**Parere n. 17 del 10.11.2020**

<b>Progetto:</b>	<p><i>Verifica di assoggettabilità alla VIA</i></p> <p><i>Modifica gestionale del sistema torce</i></p> <p><i>Stabilimento di Ferrara</i></p> <p><b>ID_VIP: 5137</b></p>
<b>Proponente:</b>	<p><b>Basell Poliolefine Italia S.r.l.</b></p>

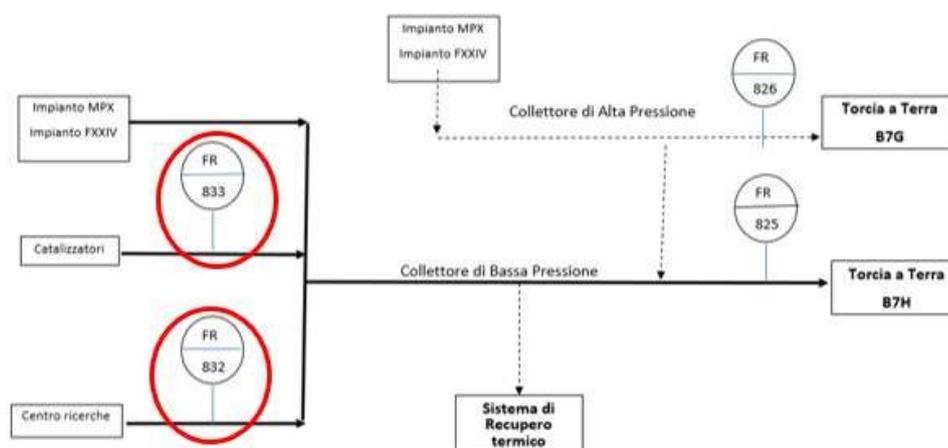
I misuratori di portata sui collettori di torcia di bassa (FR825) e alta pressione (FR826) e il gascromatografo per l'analisi della composizione del gas inviato in torcia (AR802) sono stati installati e messi a regime dalla Società Basell Poliolefine Italia srl, rispettivamente il 31 dicembre 2011 e il 2 marzo 2012, in accordo alle prescrizioni contenute nell'AIA rilasciata dal MATTM con DVA-DEC-0000659 del 04/10/2010.

Attualmente il monitoraggio degli scarichi in torcia avviene misurando la quantità totale di gas, idrocarburi e azoto, inviata nel collettore: questo approccio, vista la realtà complessa del sito di Ferrara, in cui la rete di torcia raccoglie gli scarichi provenienti da diversi impianti e laboratori non solo dell'area Manufacturing ma anche di R&D, non permette l'attribuzione alle singole aree della reale quantità scaricata da ciascuna di esse.
